Opinia Nr

007801

Przeprowadzonych oględzin - ekspertyzy urządzeń grzewczo-kominowych

w budynku przy ul. Niepodległości 37/10 w Wałbrzychu

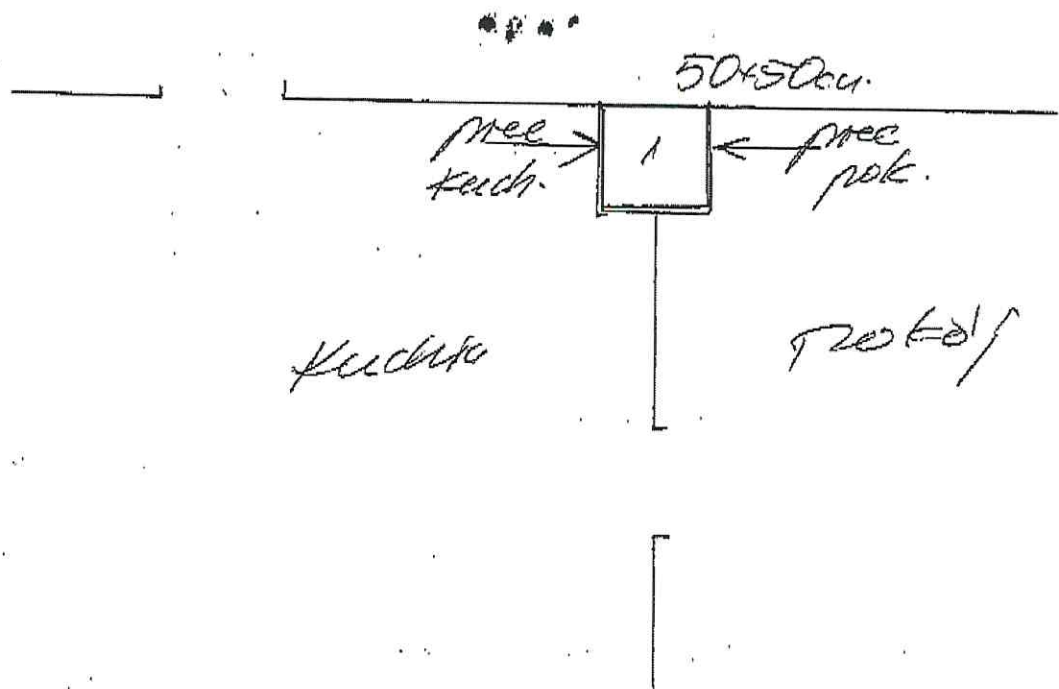
Piece grawicy w techn. może być podłączony do przewodu m. d. o wym. 50x50cm.
Niec grawicy pokojowy może być podłączony do przewodu m. d. o wym. 50x50cm.
Wentylacja wywiewna wywiewa zewnątrz (grawitacyjna) wg projektu technicznego.
Należy zapewnić dopływ powietrza z zewnątrz na potrzeby spalania; wentylacja oraz na potrzeby życiowe.
